Notitie (Nota) van beantwoording zienswijzen (anoniem)

Ontwerpbestemmingsplan
'Kempenbaan – Oost 2020'

Gemeente Veldhoven
Mei 2021

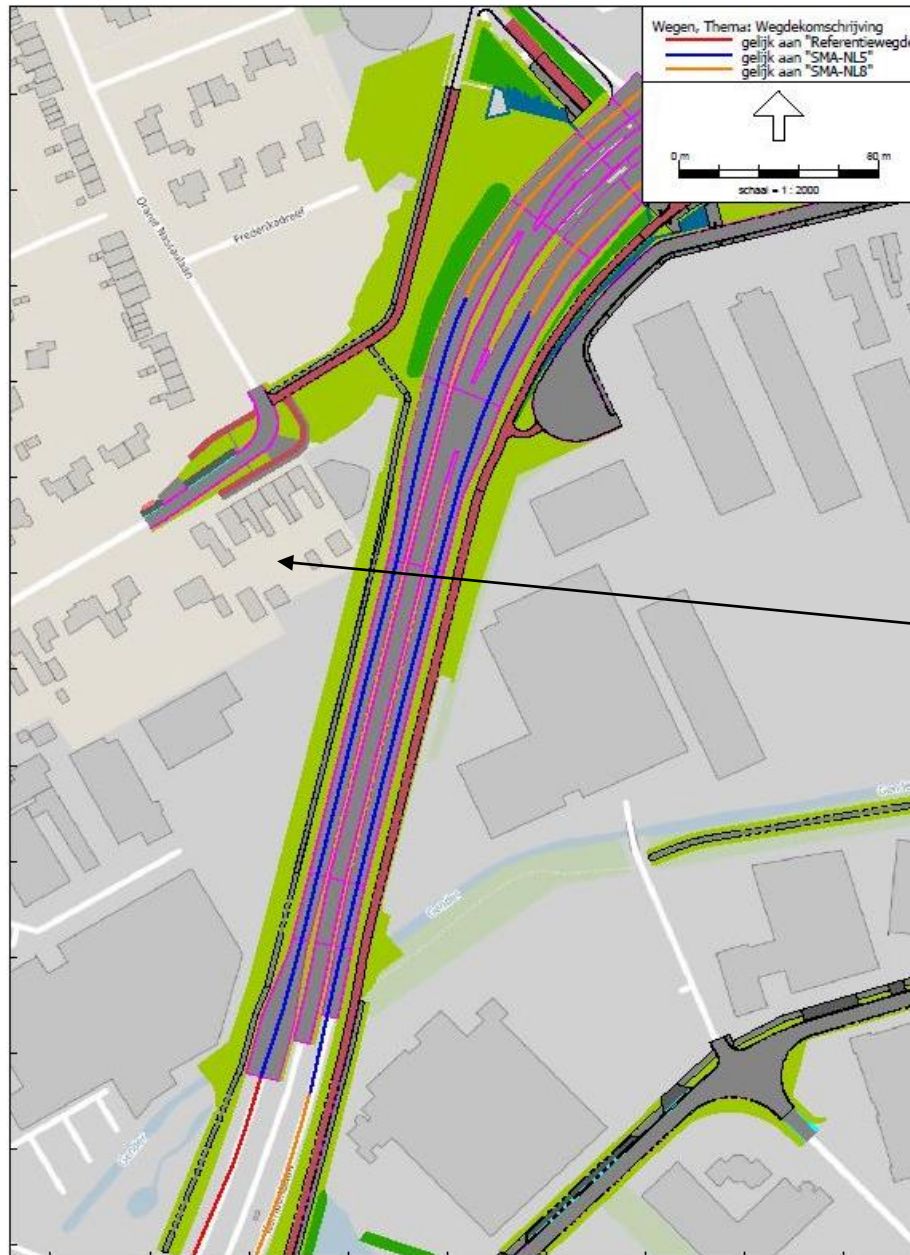
Het blauwe gedeelte op de verbeelding hieronder geeft aan waar stilasfalt wordt gelegd. Deze aanpassing vindt plaats in het vast te stellen ontwerpplan Kempenbaan-Oost.

Figuur 1: Voorlopig ontwerp De Run 1100, december 2018

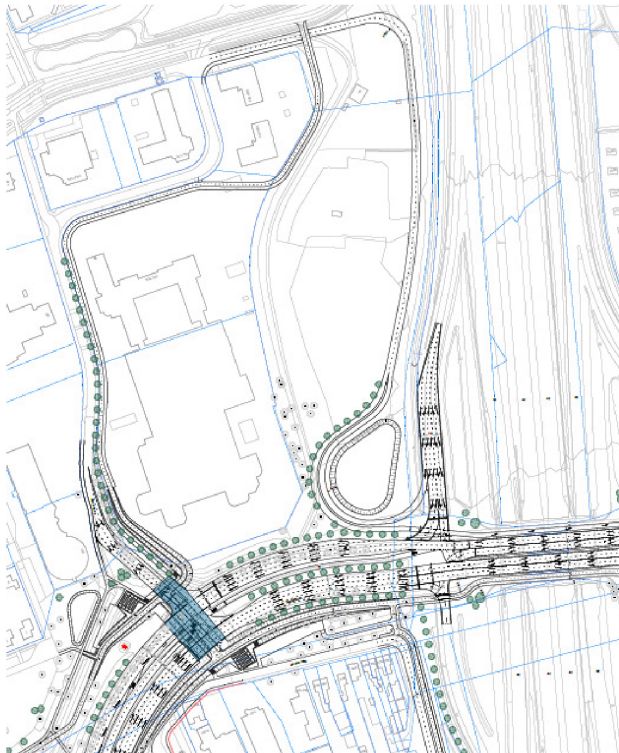
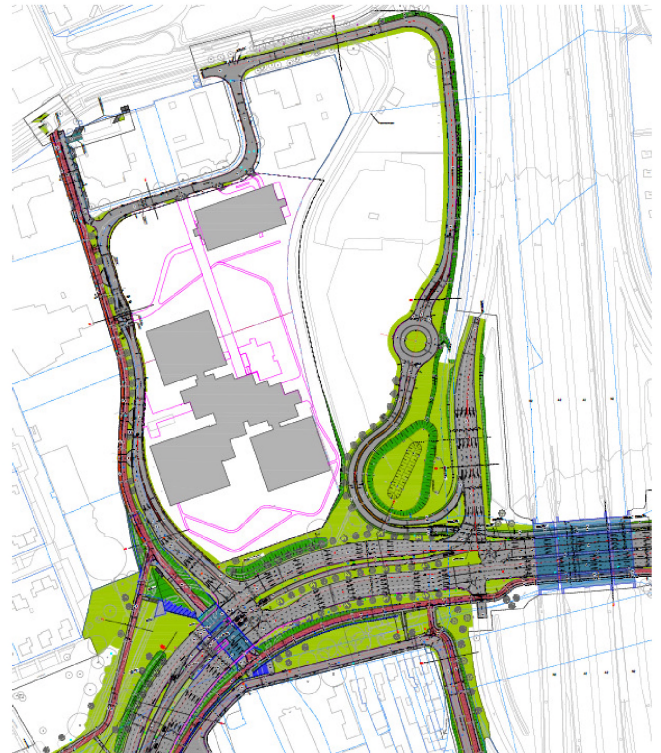
Hieronder staan de uitsnedes van de overzichtstekeningen van beide ontwerpen.

De vraag voor de aanvullende audit heeft betrekking op de indeling van De Run 1100 inclusief de aansluitingen op de bedrijventerreinen. Dit betreft het onderliggend wegennet en valt daarmee buiten de scope van de KoVa-verantwoordelijkheid.

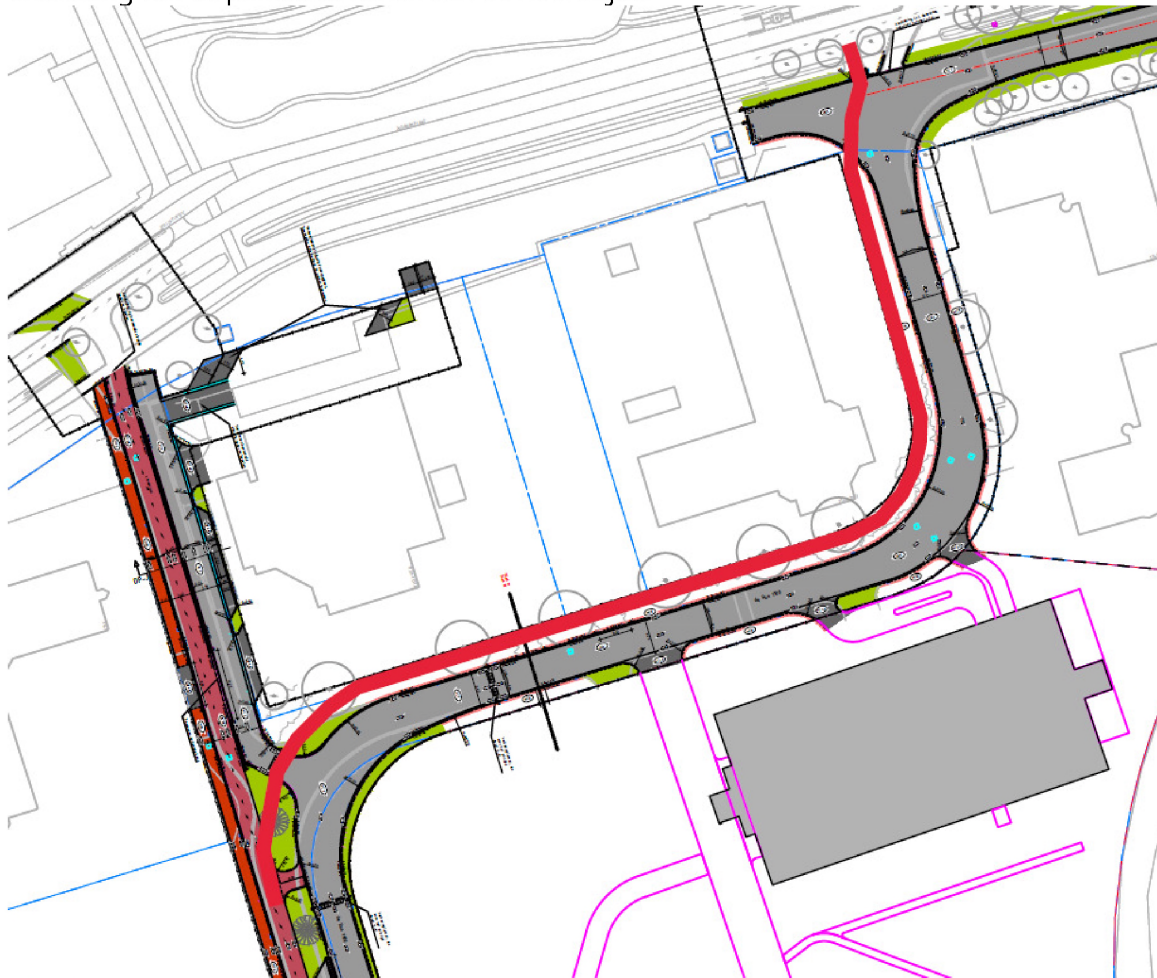
Aanbeveling

Zorgen voor overzichtelijke situatie door het toepassen van een open inrichting. Zorgdragen voor oprijzicht. Zuilen, gesloten hekwerken, bomen en struiken binnen de zichtlijnen dienen niet toegepast te worden.

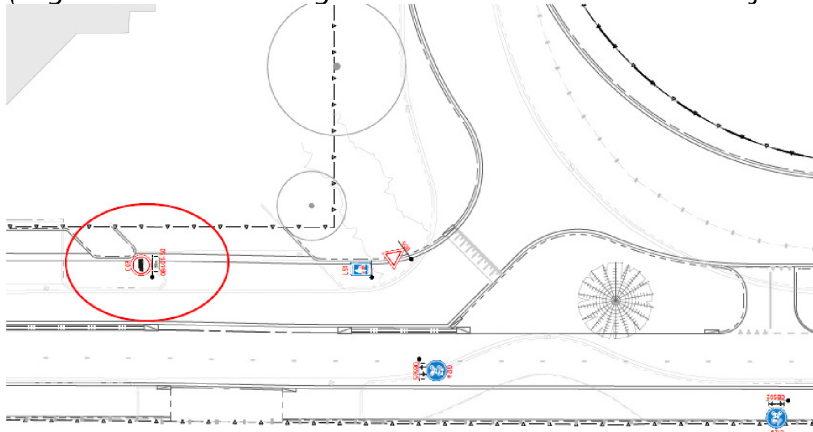
Ook de bereikbaarheid van het "mozaiek" voetpad is niet geregeld. Voor voetgangers is onduidelijk hoe daar veilig te komen.

Aanbevelingen

Indien het fietspad wordt doorgetrokken zoals beschreven in par. 3.3, kan het betreffende deel als fietsstraat worden ingericht.

Bij handhaving van de fietsroute, de aanduiding fietsstraat aanpassen. Geen fietsstraat toepassen op een klein gedeelte van een fietsroute die verder vrijliggend is.

Figuur 5: Verboden in te rijden vrachtverkeer

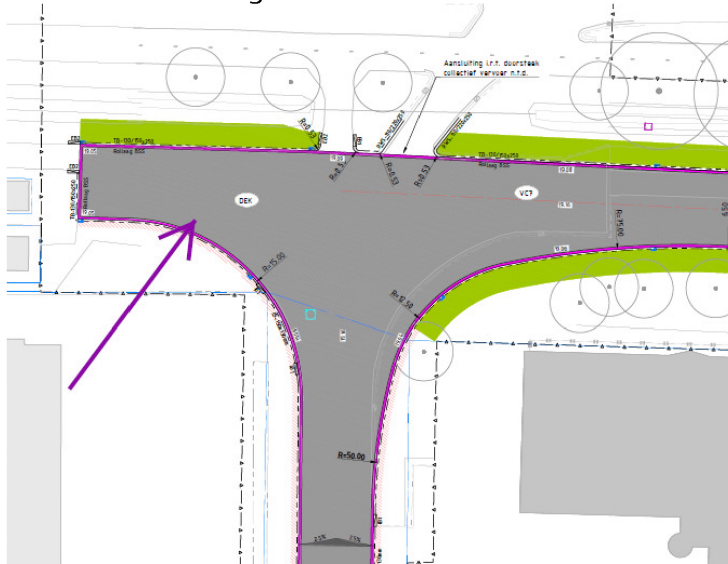
- Het bord verboden in te rijden voor vrachtwagens staat te ver de straat in. Er is geen keervoorziening en daarom zou elke vrachtwagen geweerd moeten worden in de straat (uitgezonderd bestemmingsverkeer die achteruit zou moeten rijden na lossen).

Figuur 2: Inritten Simac

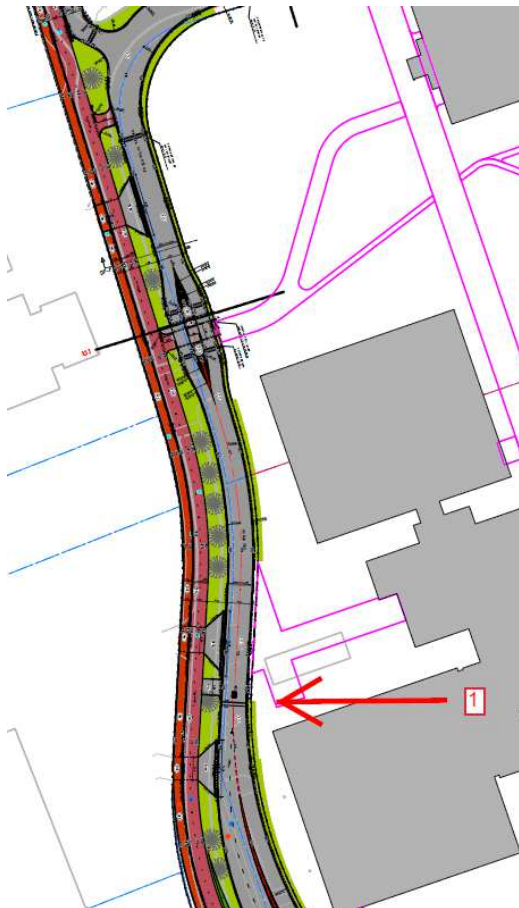
Bevinding en aanbeveling 2

In onderstaande figuur zijn de twee inritten van Simac weergegeven. Beide inritten zijn toegankelijk voor expeditie/ afgifte goederen en entree bezoekers, waarbij het gehele terrein bereikbaar is via beide inritten. In de VVA wordt de aanbeveling gedaan voor het reduceren van het aantal conflictpunten. De stelling in de VVA is dat van twee inritten naar één inrit wordt gegaan dit de verkeersveiligheid verhoogd. Het voorstel aan de gemeente is om het gesprek met Simac aan te gaan om één van de twee inritten te laten vervallen. Vanwege de grens van de 30 zone en ligging opstelvakken gaat de voorkeur uit naar het laten vervallen van inrit 2.

Figuur 5: Bebording

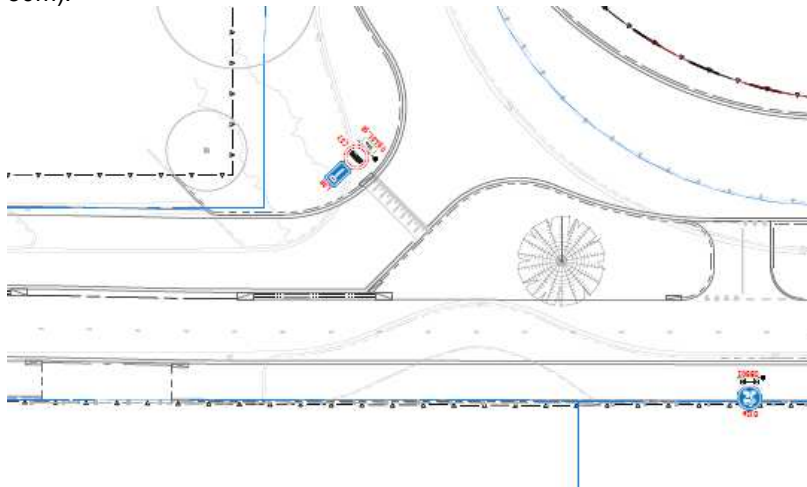
Bevinding en aanbeveling 1

Het doodlopende deel van de Run 1100 is in een vorig ontwerp ingericht als fietsstraat. In het nieuwe ontwerp is een vrijliggend fietspad langs de rijbaan toegepast. De bebording is in de versie van 13 oktober 2020 nog niet aangepast. In de aangepaste versie van 3 december 2020 is dit wel gebeurd. In onderstaande figuur is de aangepaste bebording weergegeven. Aan het begin van de straat staan de verkeersborden L08 (doodlopende weg) en C07 (verboden voor vrachtverkeer, na 50m).

Figuur 7: Bestaande T-kruising

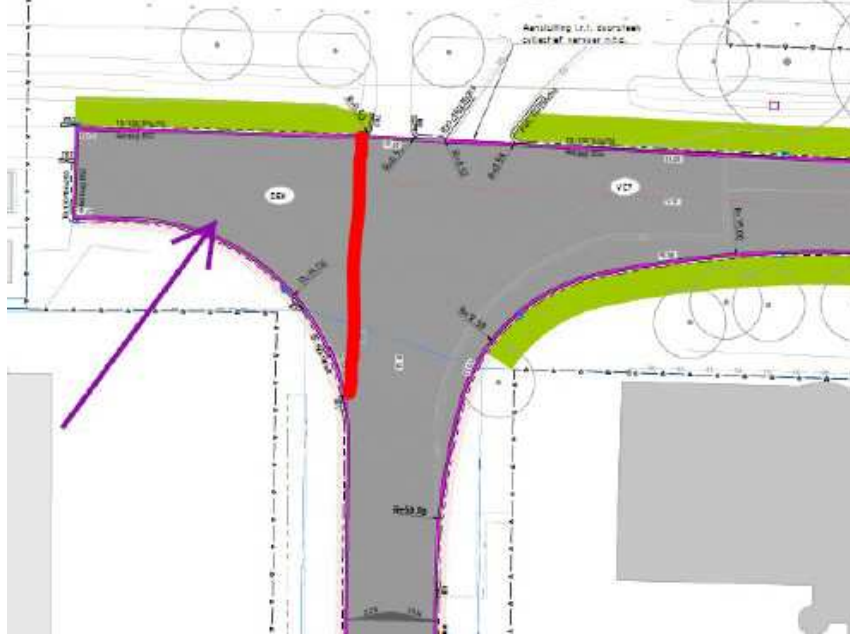
Overige bevinding en aanbeveling 2

Nagaan wat de functie is van de T-kruising in de bestaande situatie. Het voorstel om de doorgaande weg te benadrukken door de linkerzijde als insteekhaven of met halfverharding vorm te geven als toegang tot de (elektriciteit)kasten leidt tot duidelijke geleiding van de weggebruiker.
